**ZÁVAZNÝ
SERVISNÍ
BULLETIN**

ZÁVAZNÝ BULLETIN Z 142C/3, Z 242L/6

1. TÝKÁ SE: Letoun Z 142C, výr. čísla 0542-0550
Letoun Z 242L, výr. číslo 0540, 0541,
0651-0657
2. DŮVOD: U shora uvedených letounů byly namontovány
ve výrobním závodě odkalovací ventily
palivových nádrží s nedostatečnou
povrchovou ochranou pružiny.

Umístění vyměňovaných odkalovacích ventilů na letounu (na spodní straně):
Ostatní odkalovací místa jsou vybavena jiným typem ventilu.

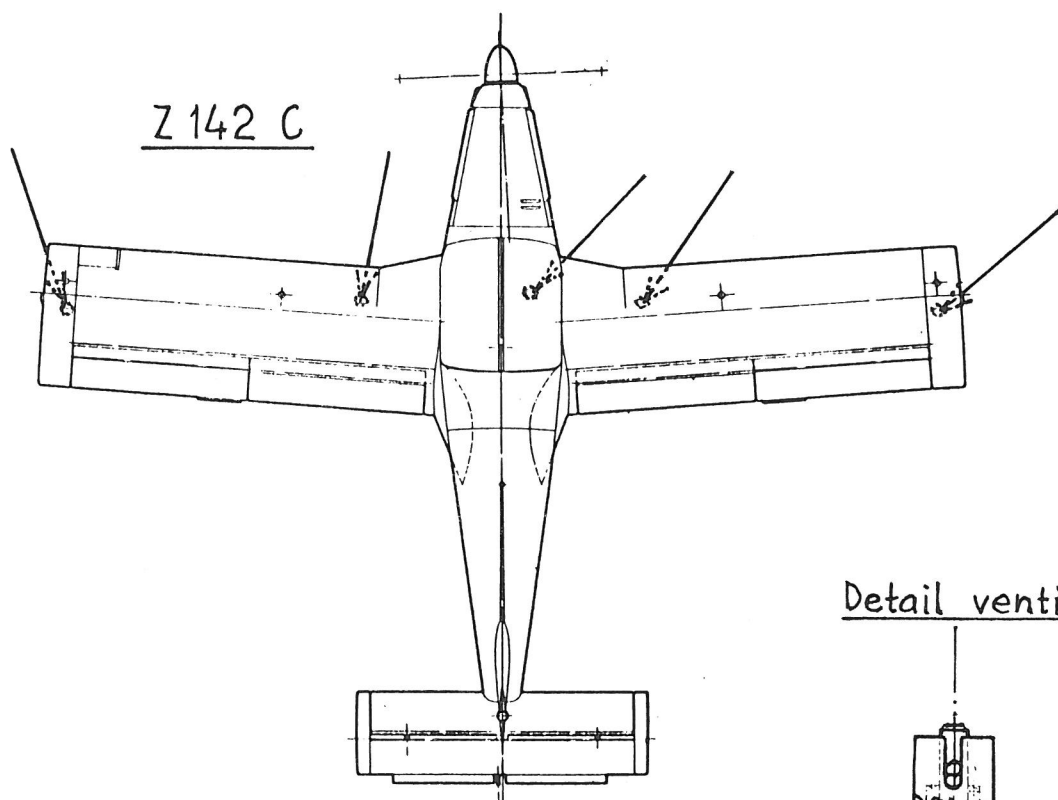
3. OPATŘENÍ: Vyměnit ventily za nové, původní vrátit
výrobnímu závodu.
4. OPATŘENÍ PROVÉST: Při příští 500 hodinové prohlídce,
nejpozději do konce r. 1993.

8. POSTUP PRÁCE: Odjistit a vyšroubovat původní ventily
v místech, vyznačených v příloze,
zašroubovat nové ventily označené
u obvodu šestihranu viditelným důlčíkem,
utáhnout a pojistit vázacím drátem.
Původní ventily odeslat na adresu
ZLIN AIRCRAFT a.s., 765 81 Otrokovice

5. PROVEDE: Uživatel
6. NÁKLADY HRADÍ: Nové díly výrobce
7. POTŘEBNÝ MATERIÁL: Ventily C 142.7214-02.00 dodá výrobce
s bulletinem.
Pro letoun Z 142C - 5 ks, pro letoun
Z 242L - 2 ks, viz příloha.
